**Всемирный форум для согласования правил
в области транспортных средств**Рабочая группа по вопросам освещения и световой
сигнализации

Семьдесят девятая сессия

**Правила № 53 (установка устройств освещения
и световой сигнализации для транспортных
средств категории L3)****Предложение по проекту поправок к Правилам № 53
(установка устройств освещения и световой
сигнализации для транспортных средств категории L3)****Представлено экспертом от Международной ассоциации заводов-
изготовителей мотоциклов (МАЗМ)***

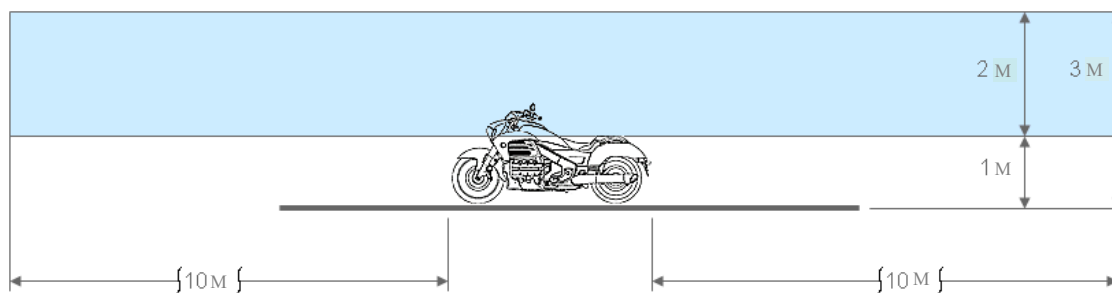
Приложение 1, включить новый пункт 9.22 следующего содержания:

«9.22 Внешний фонарь подсветки подножки: да/нет²».

Зона наблюдения в направлении видимой поверхности внешних фонарей подсветки подножки

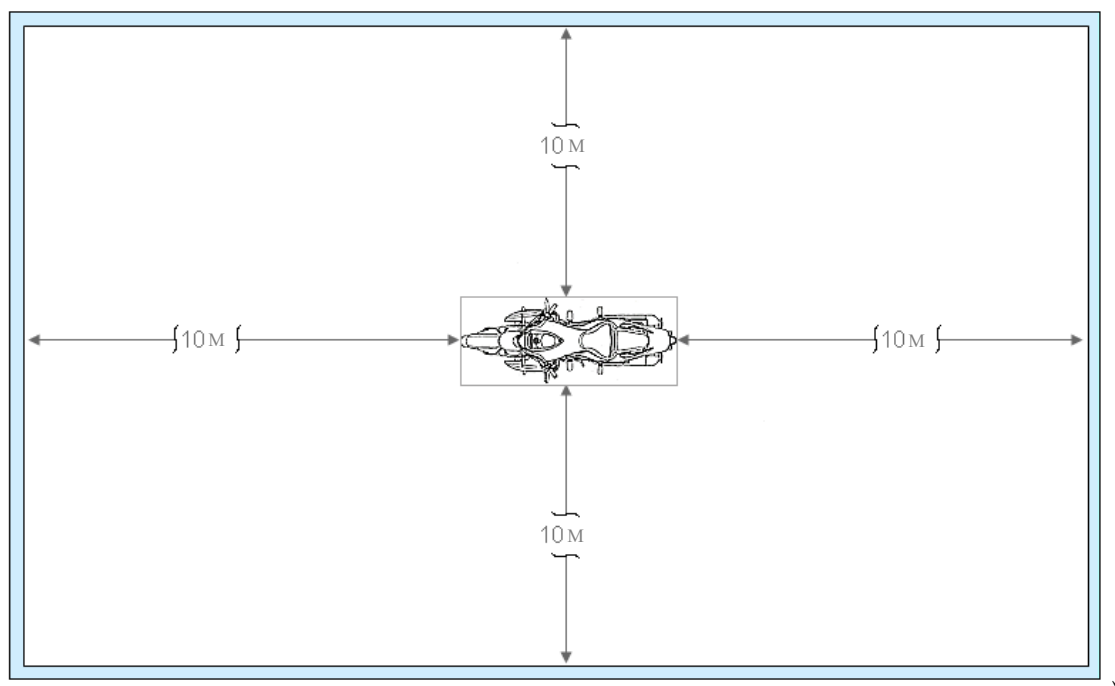
6.15.9.3 Техническая служба, к удовлетворению органа по официальному утверждению типа, проводит визуальную проверку с целью убедиться в том, что видимая поверхность внешних фонарей освещения подножки не видна напрямую для глаза наблюдателя, перемещающегося по границе зоны в поперечной плоскости на расстоянии 10 м от передней части транспортного средства, в поперечной плоскости на расстоянии 10 м от задней части транспортного средства и в двух продольных плоскостях на расстоянии 10 м от каждой из сторон транспортного средства; эти четыре плоскости перпендикулярны грунту и находятся на высоте от 1 до 3 м над ним, как указано в приложении 7.

Включить новое приложение 7 следующего содержания:

Зоны наблюдения

На рисунке ниже изображена зона с одной стороны и другие зоны – спереди, сзади и с каждой стороны транспортного средства.

Границы зон
